## I. IDENTIFIKAČNÍ ÚDAJE

<b>Název práce:</b>	<b>Vývoj hybridní pohonné jednotky pro bezpilotní prostředky</b>
<b>Jméno autora:</b>	Bc. Štěpán Riss
<b>Typ práce:</b>	diplomová
<b>Fakulta/ústav:</b>	Fakulta elektrotechnická (FEL)
<b>Katedra/ústav:</b>	Katedra kybernetiky
<b>Oponent práce:</b>	Ing. Tomáš Báča
<b>Pracoviště oponenta práce:</b>	Katedra kybernetiky

**Figure 4.2:** Scheme of measuring and switching of current from generator and battery

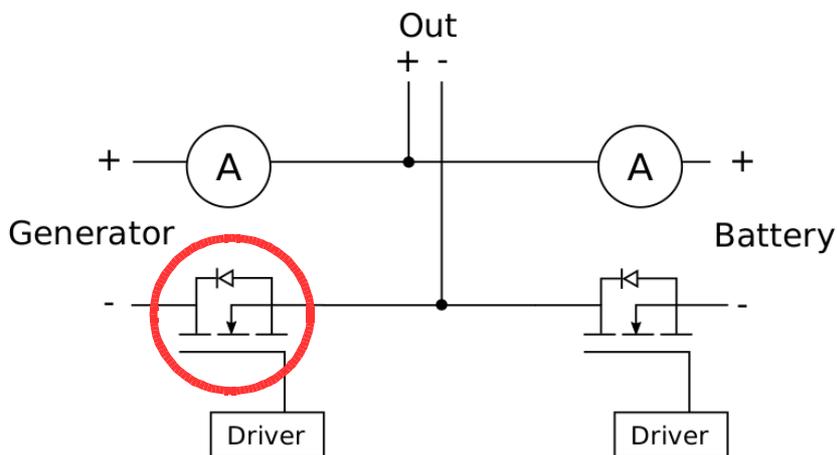
Přes jinak vysokou technickou úroveň však navržené zařízení obsahuje zásadní nedostatek, kvůli kterému nemůže dlouhodobě fungovat a v případě experimentů je pravděpodobné, že dojde k jeho poškození. Autor do návrhu zařadil možnost odpojit jak akumulátor, tak generátor spínačem s N-MOSFET tranzistory. Odpojování generátoru je však zapojené opačně. Záměrem ovšem mohlo být nikoliv odpojovat generátor od výstupu, ale připojit baterii pro nastartování generátoru, v té situaci je však obvod neúplný. V obou případech při činnosti generátoru poteče spínacími tranzistory proud v propustném směru. Byť tranzistory proud snesou, výkonový úbytek při jmenovitém proudu 45 A bude přibližně 36 W (katalogový úbytek na vnitřní diodě je 0.8 V), což lze těžko chladit (a zdá se že návrh s chlazením nepočítá), ale hlavně je takové zpojení zbytečné a nešikovné. Pro úplnost přikládám obrázek 4.2 ze strany 16 se zjednodušeným schematem zapojení (které odpovídá schématu úplnému v přílohách). Podobná situace nastane v případě usměrňovacího H-můstku (strana 10). Autor se rozhodl použít tranzistorový H-můstek pro řízení generátoru při startování, ale současně využil vnitřních diod tranzistorů pro usměrňování proudu, pokud generátor pracuje. Z textu není zřejmé, jaké tranzistory použil, nicméně přidání samostatných, nízko-úbytkových diod by jistě zmenšilo tepelné ztráty, tedy i usnadnilo chlazení. V obou případech povede nevhodný návrh při jmenovitém zatížení k tepelným ztrátám přibližně 70 W, které jsou na palubě bezpilotního letounu zajisté nevídané.

K návrhu elektronické desky mám následující další připomínky. Jak v případě *step-up* měniče na str. 18, tak v případě silových spínačů ve schematu na str. 46 doporučuji přidat *pull-down* odpor mezi *gate* a *source* použitého N-MOSFET tranzistoru. Bez něho je zde riziko nedefinovaného stavu otevření tranzistoru (zvláště pokud není procesorová jednotka spuštěna), který může v případě silové elektroniky pod napětím způsobit komplikace.

V rámci obhajoby prosím autora práce o jeho pohled na mnou oponovaná zapojení odpojovacího obvodu generátoru a usměrňovacího H-můstku.
